PRÉFET DES HAUTS-DE-SEINE

Affaire : *Recevabilité d'une demande d'autorisation d'exploiter*
S31C : 65-17507

RAPPORT DE L'INSPECTION DES INSTALLATIONS CLASSÉES

SERRE & ANDRIEU
33 route du bassin n°6
92 230 Gennevilliers

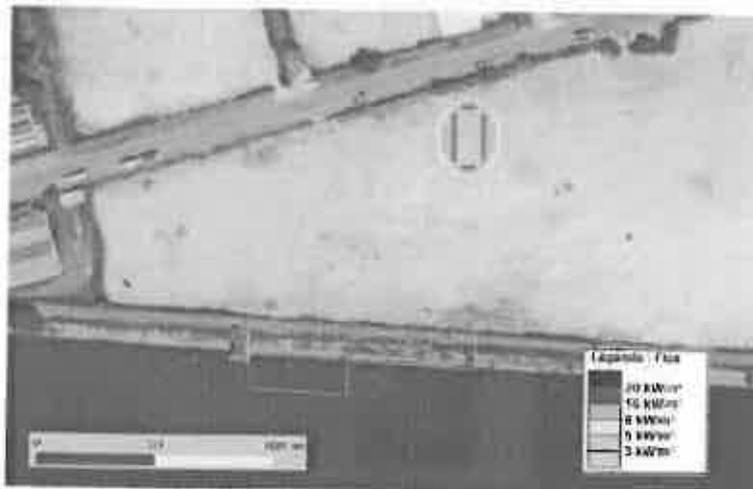
Le dossier considère le terrain à l'Est comme un terrain vague, et ne prend pas en compte la société SOLVALOR qui s'y est implantée depuis. En conséquence, elle est susceptible de minimiser les cibles. L'inspection et la BSPP ont demandé parmi les compléments à ce que l'exploitant étudie des solutions alternatives à cette configuration, ce qui a conduit, dans le nouveau dossier déposé par l'exploitant, à une étude de réduction des risques.

Pour son étude de réduction des risques, l'exploitant s'est orienté vers la solution d'un mur coupe-feu sur les limites de site séparant la déchetterie du site SOLVALOR. Il s'est pour cela appuyé sur FLUMILOG, et a pris les hypothèses suivantes pour le dimensionnement :

L'étude préconise un mur coupe-feu 3 h d'une hauteur de 4,2 m, dépassant ainsi de 1 m au-dessus des bennes.

Cette solution est jugée satisfaisante par l'inspection.
